# 监理通知单

工程名称:清涧县西沟 3MW 多村联建光伏扶贫示范项目

编号:ZHJL-TZ-002

事由: 工程质量事宜

后附相关问题图片

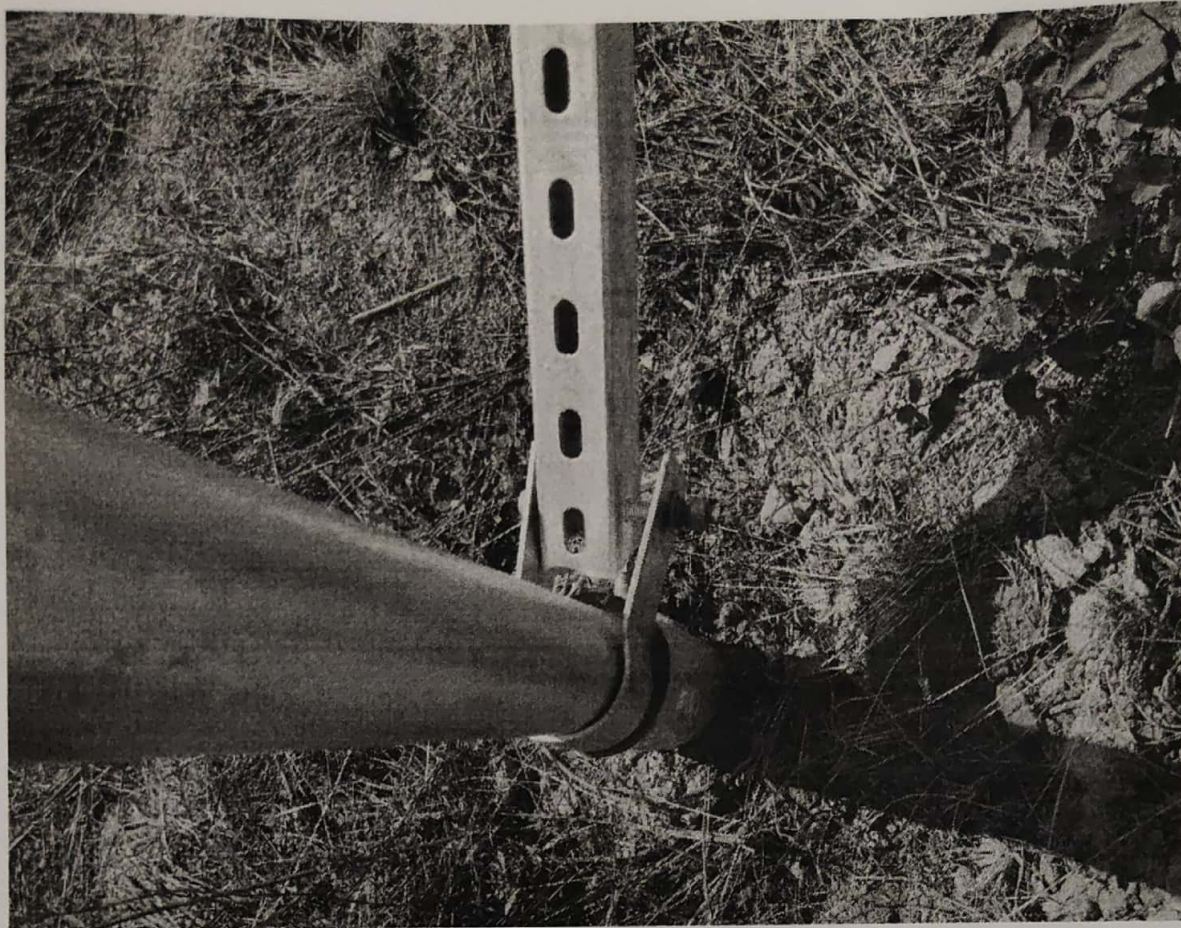
- 1、已安装的支架部分螺丝未紧固到位
- 2、个别压块塑翼螺母未卡到檩条卡槽,组件会被大风吹飞
- 3、部分顶丝规格不符合设计图纸要求
- 4、有的立柱顶丝只上了两个,设计图纸要求三个

现要求你方对已安装的支架、组件螺丝进行逐一检查,确保支架、组件螺丝紧固到位,不符合设计图纸要求的顶丝尽快更换,部分缺少顶丝的立即增加。
